# 改善箇所説明図

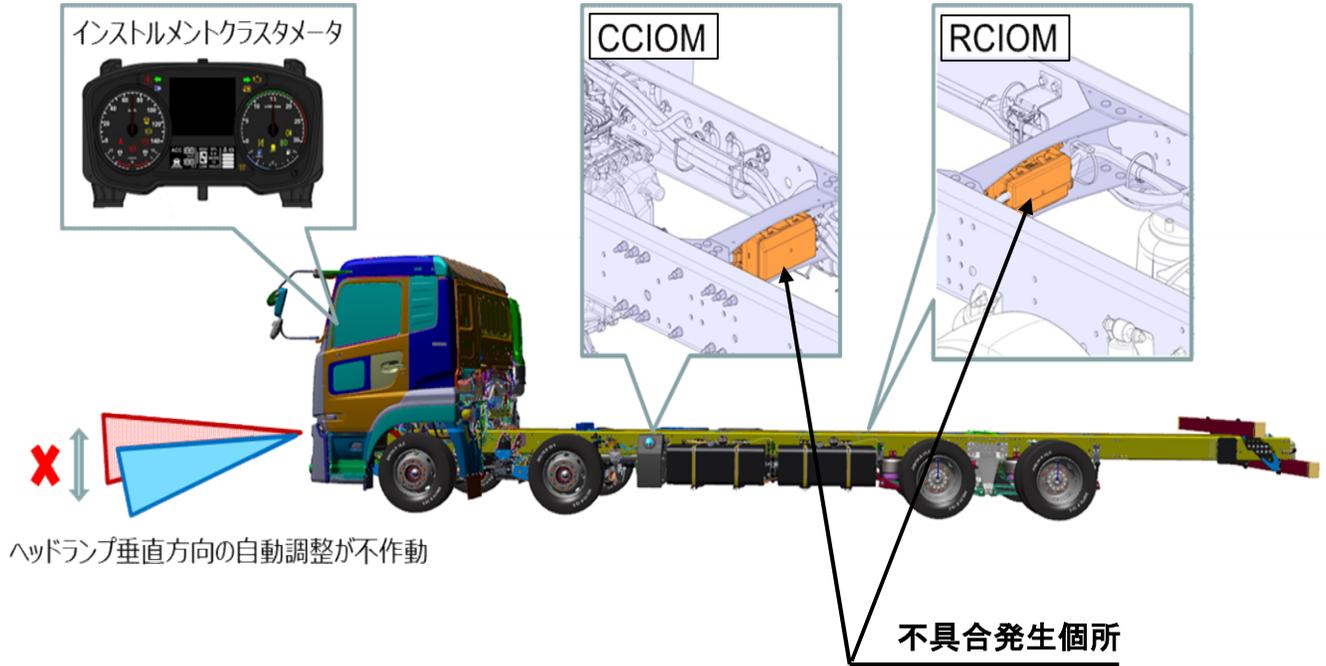
市場用ソフトウェア管理システムにおいて、センターおよびリア・シャシ入出力モジュール (CCIOM/RCIOM) の自動式の前照灯照射方向調整 (オートレベライザー) に関するパラメータの値が正しく設定されていないため、平成28年排出ガス規制適合の平成30年9月10日以前に生産された後軸リーフサスペンション仕様車両に、更新されたソフトウェアを書き込むと、車高位置の値が読み込めず前照灯照射方向調整装置が不作動となる。そのため、積載量によって後傾斜になると照射光線が他の交通を妨げるおそれがある。

対象の期間に、当該モジュール (CCIOMおよびRCIOM) のプログラムを書き換えている車両について、UD診断装置にて正規プログラムに書き換える。

識別：助手席側ステップ部VINプレートの下辺中央に赤色ペイントを塗布する。
